ANNEXES

Aujourd'hui nous voulons vous apporter un nouveau regard sur les risques d'affaissement induit par le pompage des eaux souterraines.

L'effondrement de l'ONERA nous a interpellés et nous avons rassemblés un certain nombre d'éléments permettant de démontrer que la probabilité d'un lien de cause à effet entre ce sinistre et les travaux de la descenderie ne peut être écartée.

Descriptif du risque

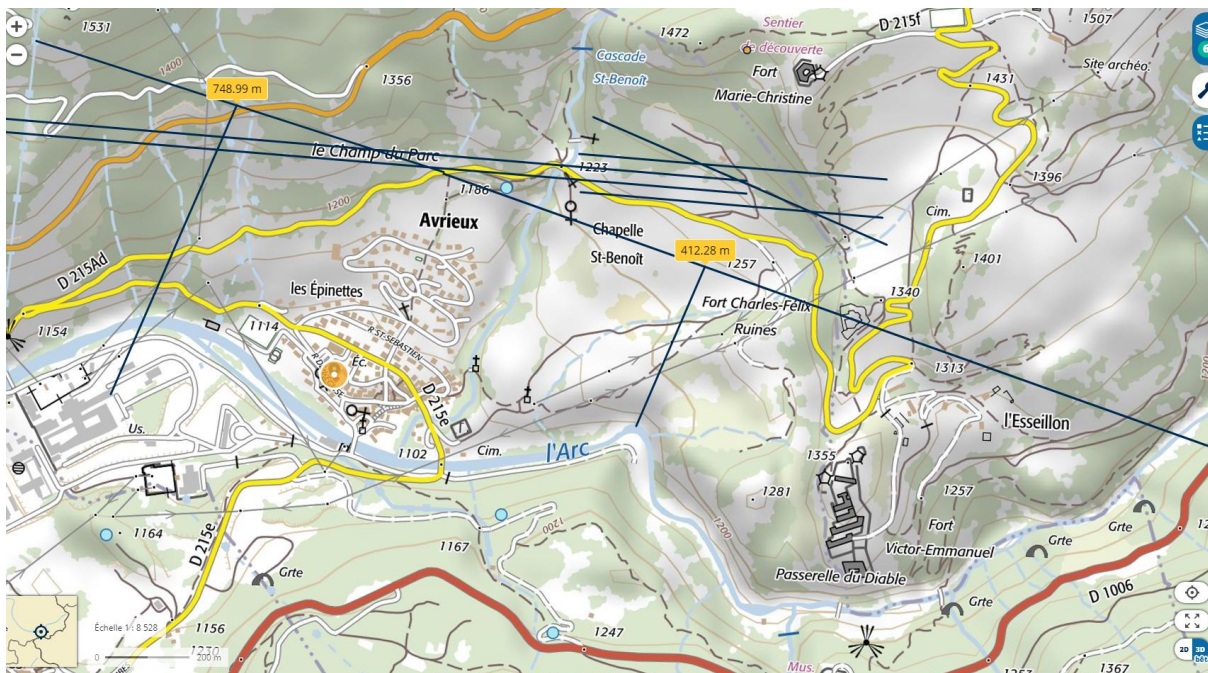
Les charges piézométriques de l'ensemble du versant sous lesquels passera la galerie, ne sont pas connues actuellement.

Dans le cas, où le drainage du versant par les ouvrages souterrains n'est pas important (existence d'horizons plus étanches), il n'y aura aucun problème de stabilité de versant.

Dans le cas inverse de soutirage de très gros débits, il n'est pas impossible de constater d'éventuels tassements localisés dans le versant dont l'ampleur, dans l'état actuel des connaissances, ne peut être évaluée.

Il convient, à ce sujet, de rappeler que les évolutions morphologiques du secteur, notamment dans les parties basses occupées par le gypse, sont assez spectaculaires : créations ou approfondissement de fontis dont l'évolution est sensible et qui dénotent des circulations d'eau importantes en profondeur.

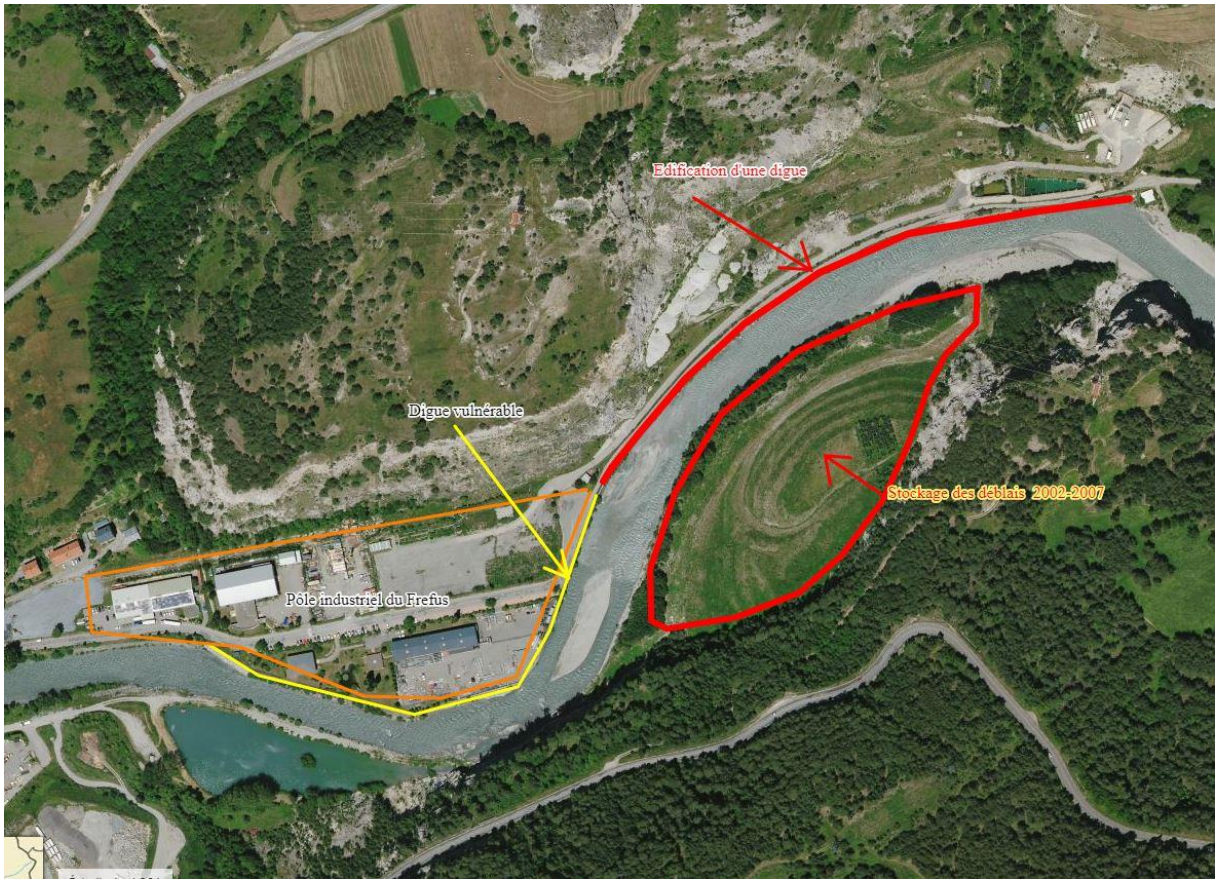
L'ouvrage lui-même peut-être mis en danger, si l'effondrement de la soufflerie est consécutif à la présence ou la formation de cavité sous ses fondations.

- Quel est le risque pour un effondrement du lit de l'Arc situé à moins de 100 m de la soufflerie ?

Exemple d'augmentation des risques engendrés par les travaux de réalisation de la descenderie.

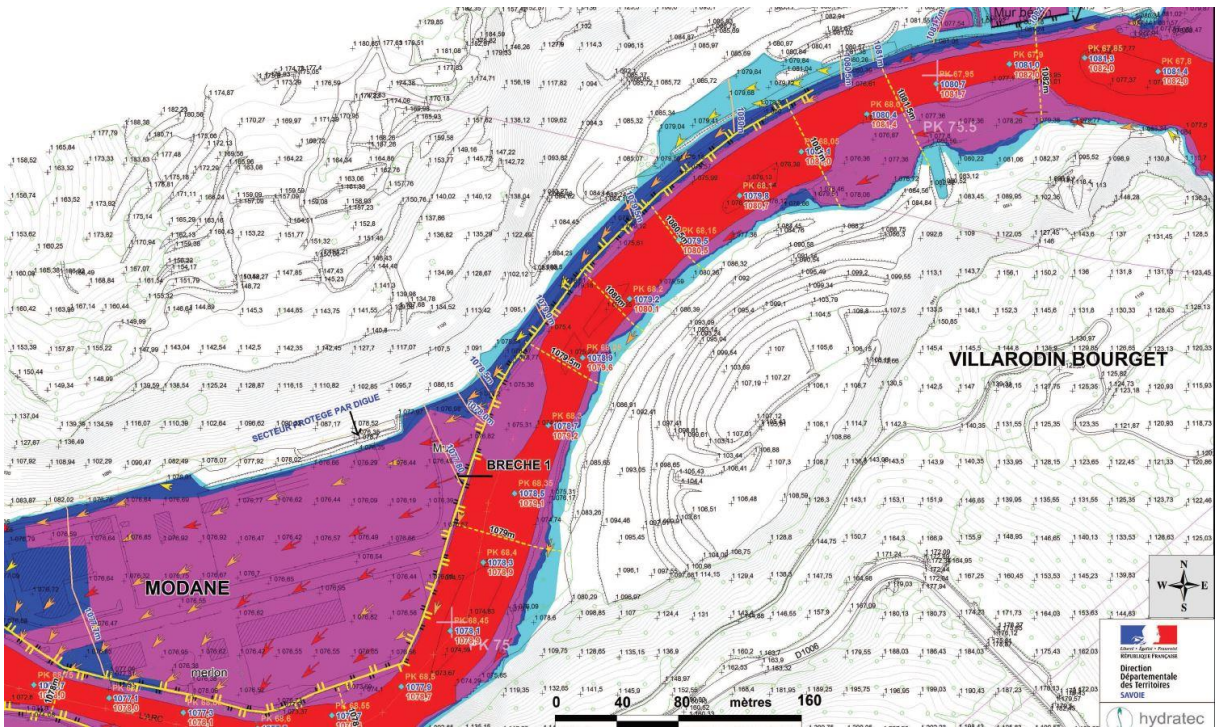
Entre 2001 et 2007 en édifiant une digue rive droite de l'Arc pour mettre à l'abri le chantier de la descenderie de Villarodin-Bourget et en stockant les déblais sur l'autre rive, LTF a augmenté considérablement les risques en cas de crue torrentielle de l'Arc sur le pôle industriel de Modane, sans que depuis aucune mesure préventive ne soit mise en place pour diminuer le risque ou informer les riverains. Aucun aménagement n'a été opéré en bordure du pôle, la digue située en bordure de l'Arc est resté la même, elle est plus basse que celle édiflée par LTF.

Comparaison de la situation de la zone industrielle du pôle industriel du Fréjus de Modane avant les travaux de la descenderie, et la situation actuelle, ou comment le projet a augmenté les risque sans que des mesures ai été prises pour protéger la zone :
